**AVIS RELATIF À LA PROTECTION
CONTRE LES EVENTUELS EFFETS NOCIFS ET NUISANCES
PROVOQUÉS PAR LES RAYONNEMENTS NON IONISANTS
GÉNÉRÉS PAR DES ANTENNES ÉMETTRICES STATIONNAIRES**

Commune : CHARLEROI - Exploitant : TELENET GROUP

Référence exploitant : HT1541B

Rapport n° 516 / 2024

Figure 1 : Vue en plan des lieux de séjour et des points de contrôle

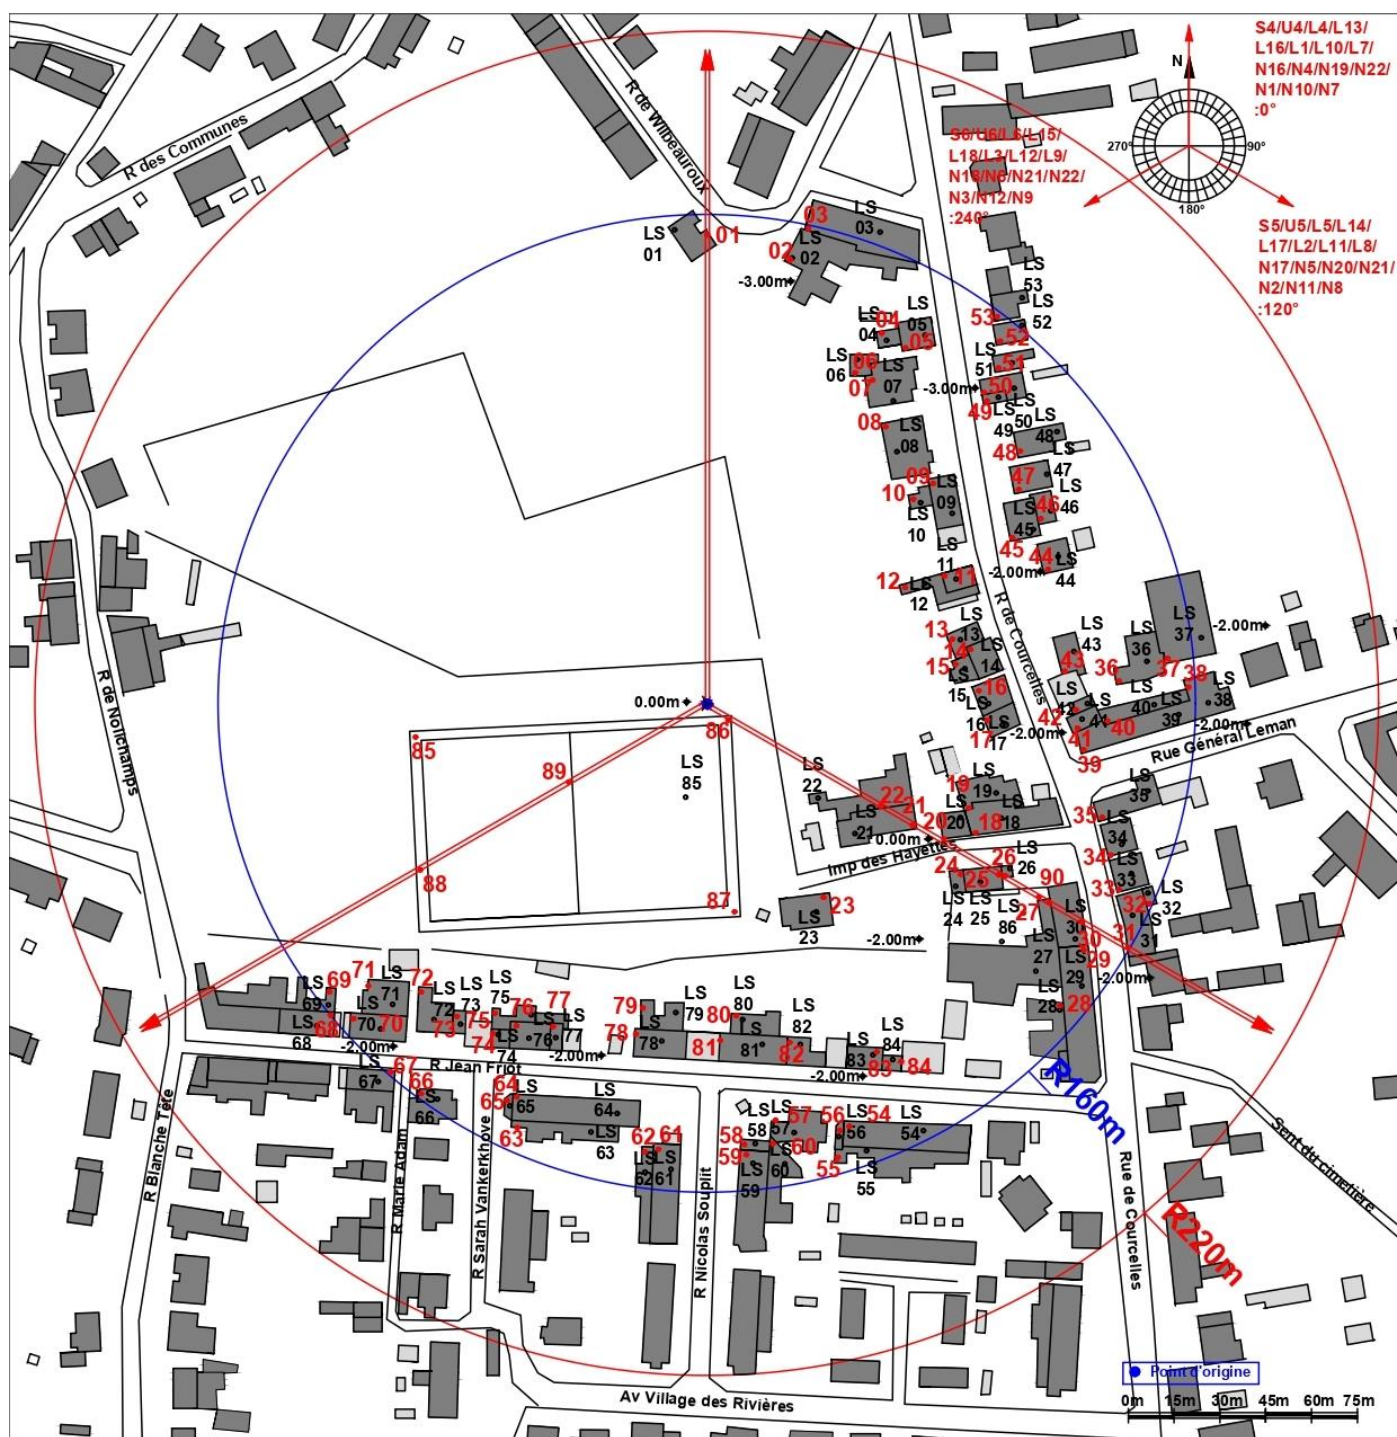
- le numéro du point de contrôle repris sur un des plans de la figure 1;
- le numéro du LS dans lequel se trouve le point de contrôle de la 1^{ère} colonne ;
- l'atténuation d'obstacle prise en compte pour le calcul de l'indice d'exposition dans le LS ;
- le résultat du calcul de l'indice d'exposition.

N° point de contrôle	LS	Atténuation (dB)	Indice d'exposition relatif à la limite par installation IE_i
88	LS85	0,0	0,945
90	LS86	0,0	0,851
85	LS85	0,0	0,677
18	LS18	3,0	0,602
25	LS25	3,0	0,599
26	LS26	3,0	0,483
27	LS27	3,0	0,425
8	LS08	3,0	0,418
6	LS06	3,0	0,415
24	LS24	3,0	0,407
35	LS35	3,0	0,398
30	LS30	3,0	0,394
72	LS72	3,0	0,394
7	LS07	3,0	0,391
34	LS34	3,0	0,390
39	LS39	3,0	0,388
29	LS29	3,0	0,371
33	LS33	3,0	0,365
71	LS71	3,0	0,360
73	LS73	3,0	0,358
42	LS42	3,0	0,352
76	LS76	3,0	0,351
1	LS01	3,0	0,345
75	LS75	3,0	0,344
2	LS02	3,0	0,338
21	LS21	3,0	0,328
5	LS05	3,0	0,326
4	LS04	3,0	0,326
69	LS69	3,0	0,324
31	LS31	3,0	0,324
28	LS28	3,0	0,324
70	LS70	3,0	0,320
74	LS74	3,0	0,320
32	LS32	3,0	0,314
41	LS41	3,0	0,313

En ce qui concerne les antennes de l'installation mentionnées dans le tableau 1, la distance maximale à laquelle la limite pourrait être atteinte, à l'extérieur, est égale à 144,4 m. S'il n'y a pas de LS à une distance inférieure, les antennes respectent forcément la limite d'immission.

Dans le cas des LS situés à l'intérieur des bâtiments, une atténuation d'obstacle est prise en compte et il en résulte que la distance maximale à laquelle la limite pourrait être atteinte se réduit à 102,3 m.

Les résultats de l'évaluation décrite au paragraphe 4 indiquent que les antennes émettrices stationnaires de l'installation faisant l'objet du présent avis ne produisent pas, dans un lieu de séjour, un rayonnement électromagnétique maximum supérieur aux limites fixées à l'article 4 du décret.

En conclusion, les antennes émettrices stationnaires faisant partie de l'installation référencée dans le paragraphe 2 et dont les caractéristiques techniques sont résumées dans le tableau 1 **respectent les limites d'immission** fixées à l'article 4 du décret du 8 décembre 2022 (M.B. du 16.12.2022) modifiant le décret du 3 avril 2009 relatif à la protection contre les éventuels effets nocifs et nuisances provoqués par les rayonnements non ionisants générés par des antennes émettrices stationnaires.

Figure 2 : Vue en plan des installations d'antennes dans un rayon de 300 mètres autour de l'installation faisant l'objet de la demande d'avis

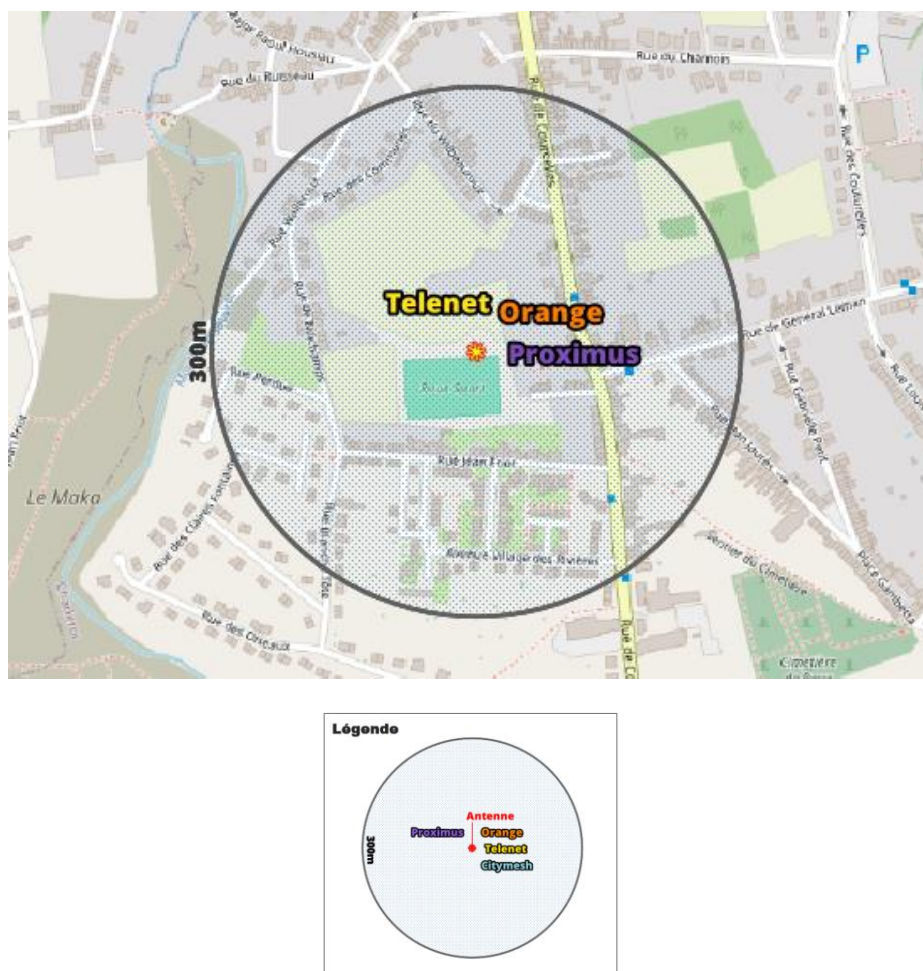
Le plan en projection verticale de la figure 2 indique la localisation des antennes actives éventuelles visées par le décret et situées dans un rayon de 300 mètres autour de l'installation référencée dans le paragraphe 2. Les données de localisation de ces antennes et les avis correspondant sont accessibles via le cadastre en ligne des antennes émettrices stationnaires⁶.

Compte tenu du nombre d'installations localisées dans la figure 2, il apparaît que l'intensité du rayonnement électromagnétique généré, dans les lieux de séjour situés à proximité de l'installation référencée dans le paragraphe 2, par l'ensemble des antennes émettrices stationnaires de l'ensemble des exploitants du même site d'antennes émettrices stationnaires respecte la limite fixée à l'article 4, § 2 du décret.
